Stadt Oberhausen	Drucksachen-Nr. B/17/3312-01	Termin 15.05.2023	Rat der Stadt		
<u>Beschlussvorlage</u>			öffentlich		
Termin	Gremium	Vorlage zur*	Ergebnis	Beschluss- kontrolle*	
27.04.2023	Stadtplanungs- und Mobilitätsausschuss	V			
02.05.2023	Bezirksvertretung Osterfeld	A			
15.05.2023	Rat der Stadt	B

Vorhabenbezogener Bebauungsplan Nr. 31 - Teutoburger Straße / Turnplatzstraße (Lidl) -
Entscheidung über die abwägungsrelevanten Stellungnahmen und Satzungsbeschluss

**Vorhabenbezogener Bebauungsplan Nr. 31 – Teutoburger Straße / Turnplatzstraße (Lidl) –
Prüfung der Stellungnahmen aus der frühzeitigen Beteiligung gem. § 3 Abs. 1 und § 4 Abs. 1 BauGB**

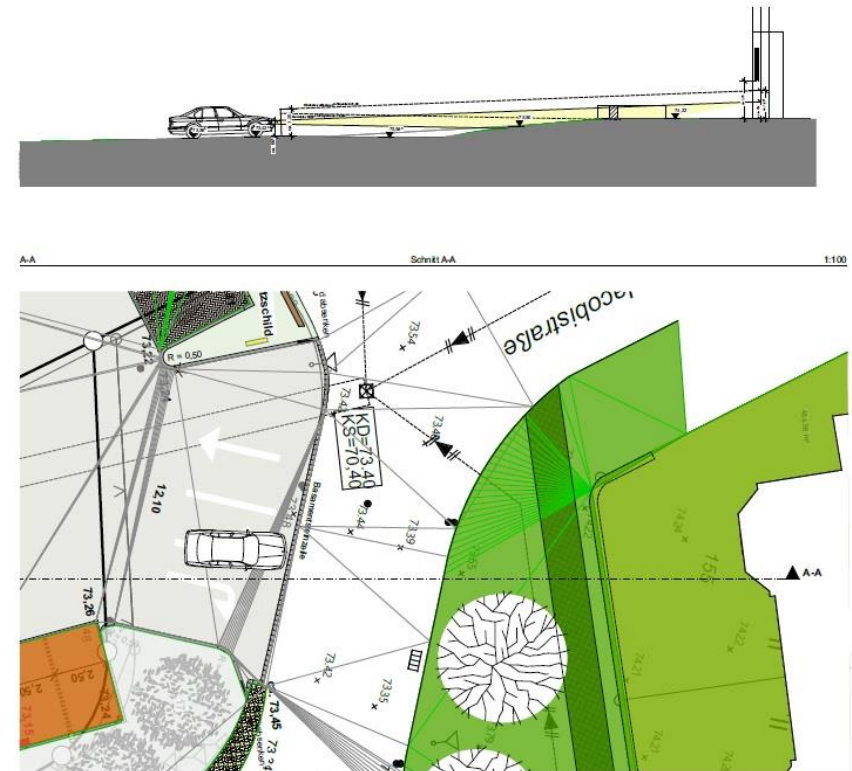
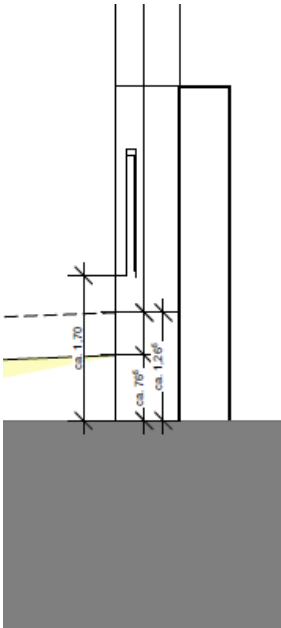
Dies muss auf jeden Fall vorab geprüft und gegebenenfalls durch entsprechende bauliche Maßnahmen verhindert werden. Inwiefern gegebenenfalls auch die Zimmer im 1. Obergeschoss hiervon betroffen wären, können wir nicht abschätzen; auch dies muss verhindert werden.

Eine weitere Anhebung der Geländehöhe auf dem Vorhabengrundstück scheidet u.a. aus Gründen des Hochwasserschutzes (z.B. Rückhaltung von Regenmengen auf dem Grundstück) sowie der Gefälleentwicklung auf dem Vorhabengrundstück (Anschlusshöhe der umliegenden Verkehrsflächen sowie der gepl. Eingangssituation) aus.
Der bisherige Lebensmittelmarkt bzw. dessen Parkplatz verfügt an seinen beiden "Ein- und Ausfahrten" über Tore; diese werden jedoch nicht geschlossen (weder nach Schließung des Marktes an den Wochentagen noch am Wochenende). Insofern kann zu diesen Zeiten jeder auf den Parkplatz und diesen gegebenenfalls "zweckentfremden".	Ein Automatik-Schiebetor (Lkw-Einfahrt) und eine Schrankenanlage (Pkw-Ein-/Ausfahrt) sind Bestandteil des Vorhaben- und Erschließungsplans und damit verbindlicher Teil der Planung. Damit wird gewährleistet, dass die Stellplatzanlage außerhalb der Betriebszeiten des Marktes nicht genutzt wird.
